**AVIS RELATIF À LA PROTECTION
CONTRE LES EVENTUELS EFFETS NOCIFS ET NUISANCES
PROVOQUÉS PAR LES RAYONNEMENTS NON IONISANTS
GÉNÉRÉS PAR DES ANTENNES ÉMETTRICES STATIONNAIRES**

Commune : WAREMME - Exploitant : PROXIMUS

Référence exploitant : 19BLR_04

Rapport n° 4031 / 2024

Figure 1 : Vue en plan des lieux de séjour et des points de contrôle

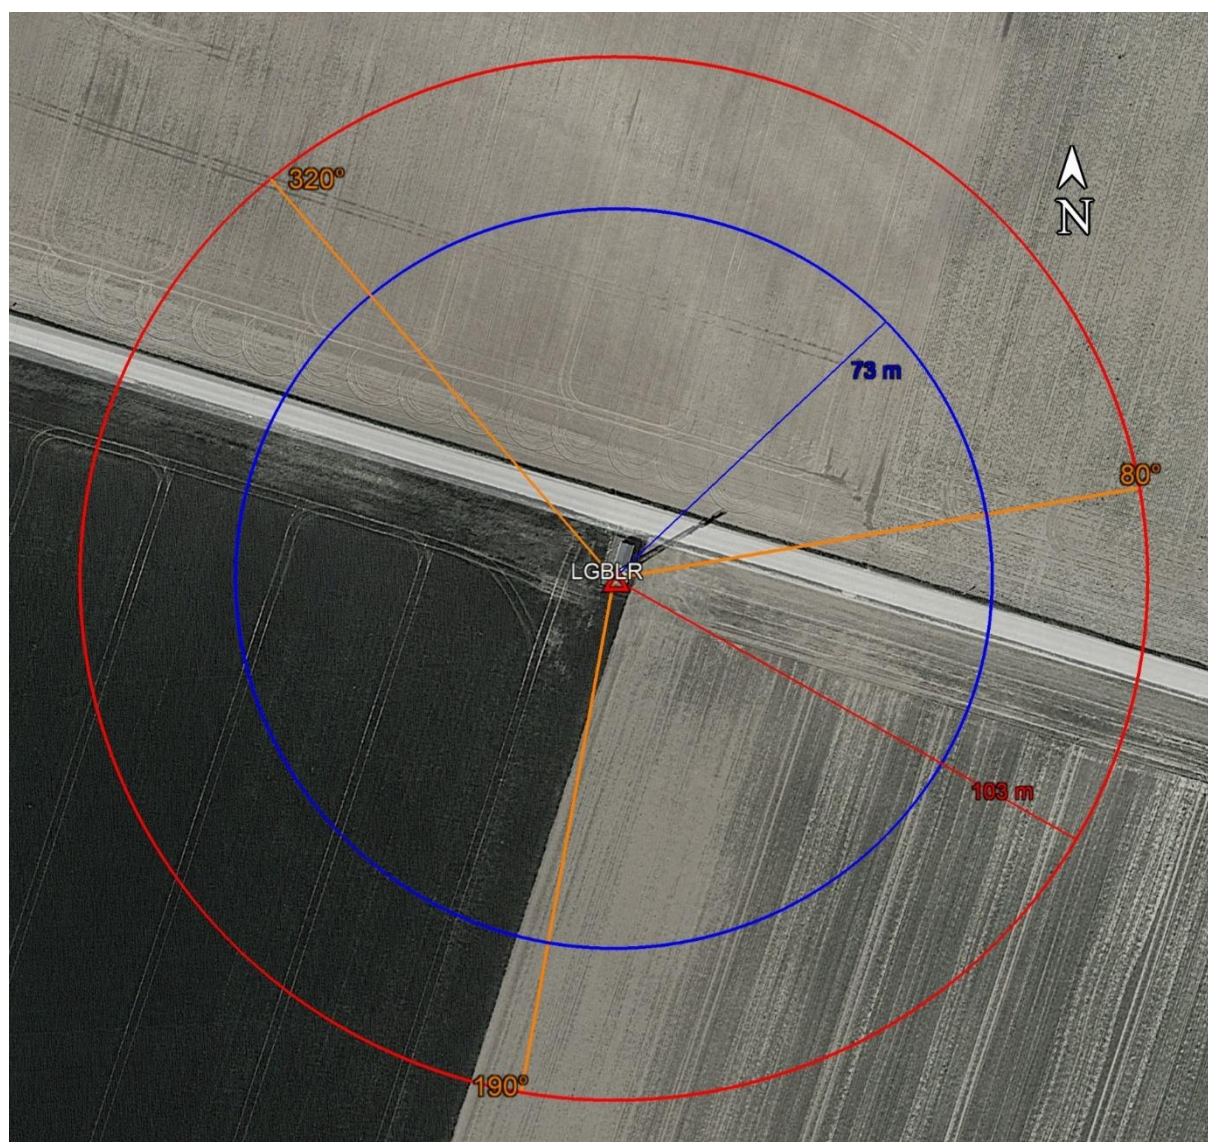
N° point de contrôle	LS	Atténuation (dB)	Indice d'exposition relatif à la limite par installation IE_i
Aucun lieu de séjour ne se trouve dans la zone où la limite d'immission pourrait être atteinte

En ce qui concerne les antennes de l'installation mentionnées dans le tableau 1, la distance maximale à laquelle la limite pourrait être atteinte, à l'extérieur, est égale à 102,8 m. S'il n'y a pas de LS à une distance inférieure, les antennes respectent forcément la limite d'immission.

Dans le cas des LS situés à l'intérieur des bâtiments, une atténuation d'obstacle est prise en compte et il en résulte que la distance maximale à laquelle la limite pourrait être atteinte se réduit à 72,8 m.

Figure 2 : Vue en plan des installations d'antennes dans un rayon de 300 mètres autour de l'installation faisant l'objet de la demande d'avis

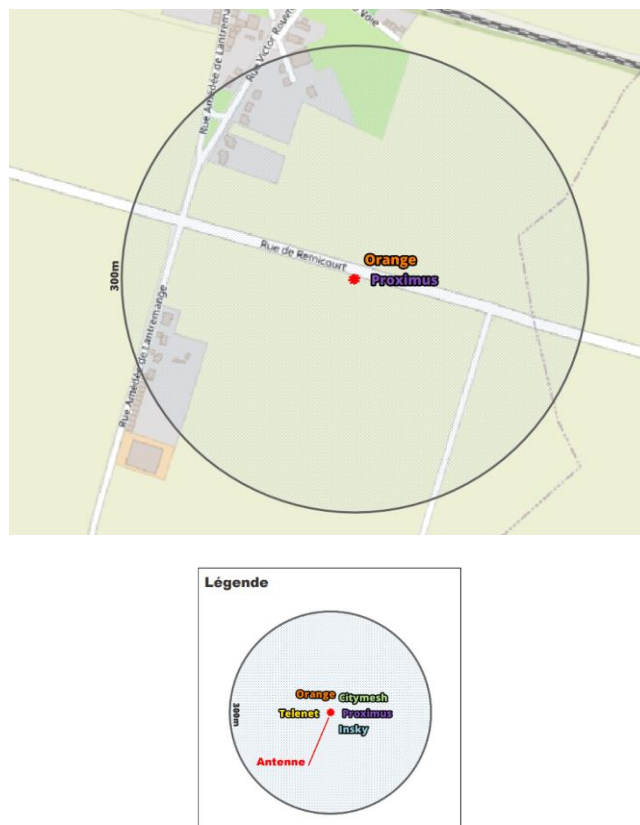
- il y a au plus 4 installations d'antennes émettrices stationnaires présentes dans la zone d'évaluation de 300 mètres de rayon représentée dans la figure 2, y inclus l'installation référencée dans le paragraphe 2 : la limite cumulative définie à l'article 4, §2 du décret est nécessairement respectée dans les lieux de séjour à l'intérieur de la zone d'évaluation de 300 mètres de rayon ;

Compte tenu des considérations ci-dessus, il apparaît que l'intensité du rayonnement électromagnétique généré, dans les lieux de séjour situés dans un rayon de 300 mètres autour de l'installation référencée dans le paragraphe 2, par l'ensemble des antennes émettrices stationnaires de l'ensemble des exploitants du même site d'antennes émettrices stationnaires respecte la limite fixée à l'article 4, § 2 du décret.
